改善箇所説明図

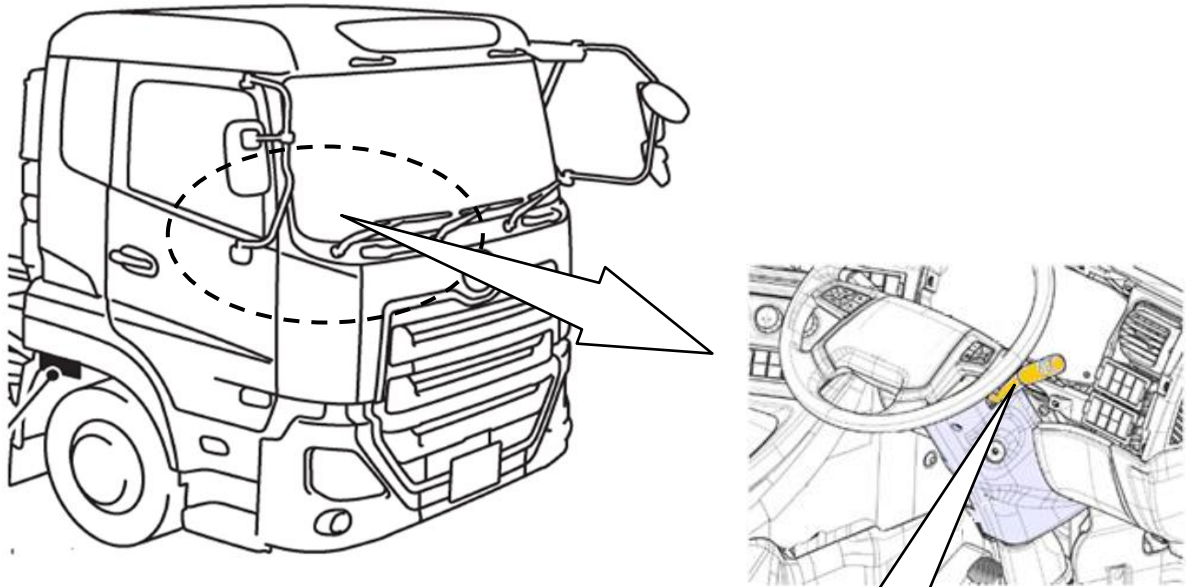
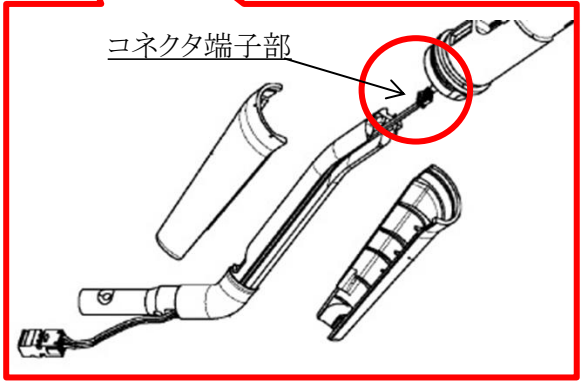
基準不適合発生箇所

大型トラックの灯火装置において、前照灯操作スイッチの配線用端子のかしめが不適切なため、当該端子部の接触抵抗が増大するものがある。そのため、当該端子部が導通不良を起こし、前照灯が不灯となるおそれがある。

全車両、前照灯操作スイッチを対策品に交換する。

識別： 前照灯操作スイッチレバー根元部下側に赤色のペイントを塗布する。
